Baie de Somme 3 Vallées

Objet : Consultation des PPA sur le projet de modification du Plan local d'urbanisme (PLU) de la commune de Buigny-Saint-Maclou  
PJ : Avis BS3V – Modification n°1 du Plan local d'urbanisme (PLU) de Buigny-Saint-Maclou

## AVIS DE BAIE DE SOMME 3 VALLEES

*Figure 1 : Représentation graphique de la zone d'activités de Buigny-Saint-Maclou et de la bande inconstructible des 75 mètres par rapport à la RD1001.*

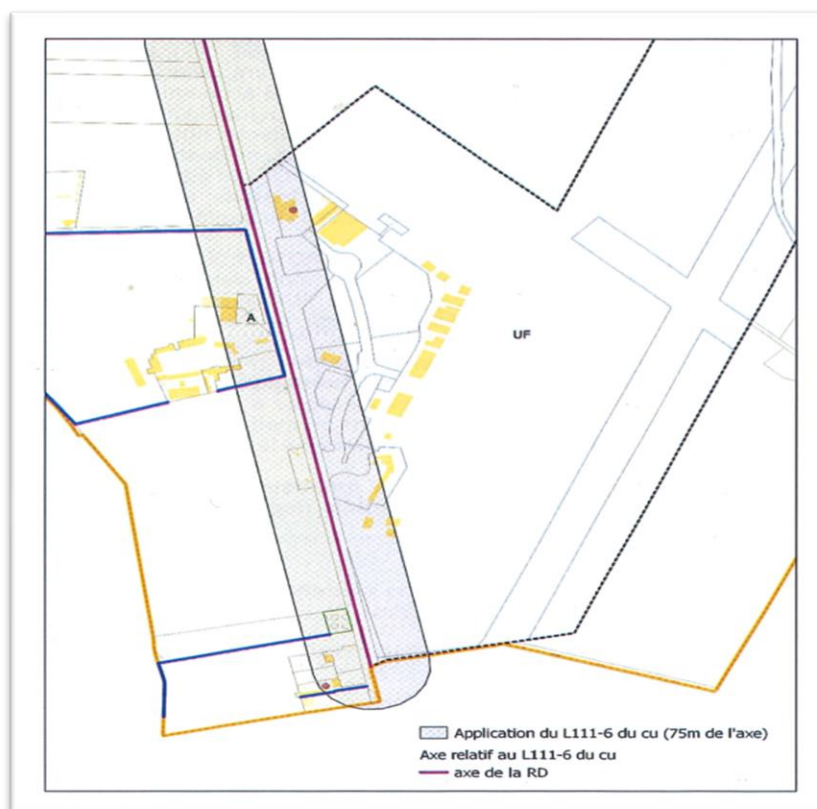
La commune de Buigny-Saint-Maclou est dotée d'une zone d'activités économique communautaire, identifiée au zonage du PLU en secteur UF. Le secteur UF correspond à une zone urbaine à vocation d'activités économiques. Localisée à l'entrée sud de la commune, cette zone d'activités à la particularité d'être également située le long de la route départementale RD1001. La RD1001 étant classée à grande circulation, elle est concernée par l'application de l'article L.111-6 du code de l'urbanisme. Cet article impose un recul de toutes constructions nouvelles à 75 mètres à partir de l'axe de la voie concernée. Le développement d'une partie des terrains disponibles de la zone de l'aérodrome, dont la superficie totale est estimée à 11 218 m<sup>2</sup>, est donc actuellement contraint par cette règle (*voir figure 1*).

La présente procédure de modification n°1 du PLU de Buigny-Saint-Maclou a donc pour objectif de lever l'inconstructibilité des terrains concernés en réduisant la bande de recul des constructions de 75 mètres à 20 mètres de l'axe de la RD1001, afin de permettre le développement économique de la zone d'activités communautaire.

*Figure 2 : Exemple de stationnements conservant des espaces enherbés et un caractère perméable. CAUE Lot*

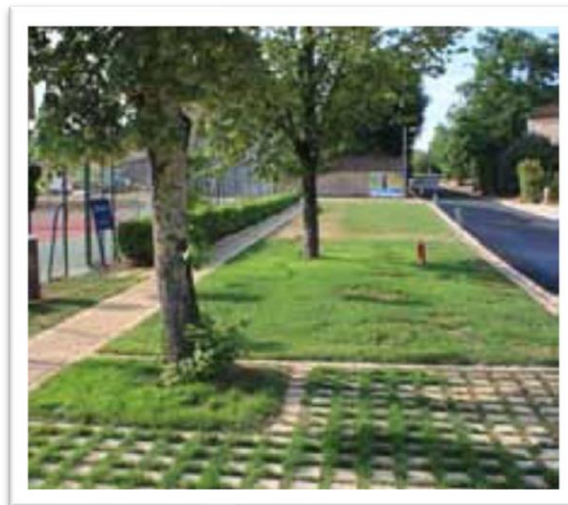
Les dispositions concernant le stationnement au sein de la zone d'activités sont également succinctes. Le PLU se contente d'indiquer en son *ARTICLE UF 12 : STATIONNEMENT* que « *Le stationnement des véhicules correspondant aux besoins des constructions et installations nouvelles doit être assuré en dehors des voies publiques* ». BS3V invite la collectivité à adopter des dispositions en matière de gestion concertée du nombre de places de parking autorisées par constructions/parcelles, ainsi que sur une éventuelle mutualisation de ces places de stationnement avec les autres entreprises de la zone d'activités. Cela permettrait de réduire le nombre total de places sur l'ensemble de la zone et donc de limiter l'imperméabilisation des sols et d'augmenter la densification des constructions. De plus, un traitement engazonné et

perméable devrait être envisagé. Cela présenterait le double avantage d'améliorer la qualité paysagère et écologique des installations (préservation de puits de carbone, limitation du ruissellement, réduction de l'effet îlot thermique, etc.).

-à l'ajout au sein du règlement du PLU à l'article *UF12 : Stationnement* d'une modification afin que les places de stationnement véhicules légers nouvellement créées fassent l'objet d'un traitement engazonné et perméable.
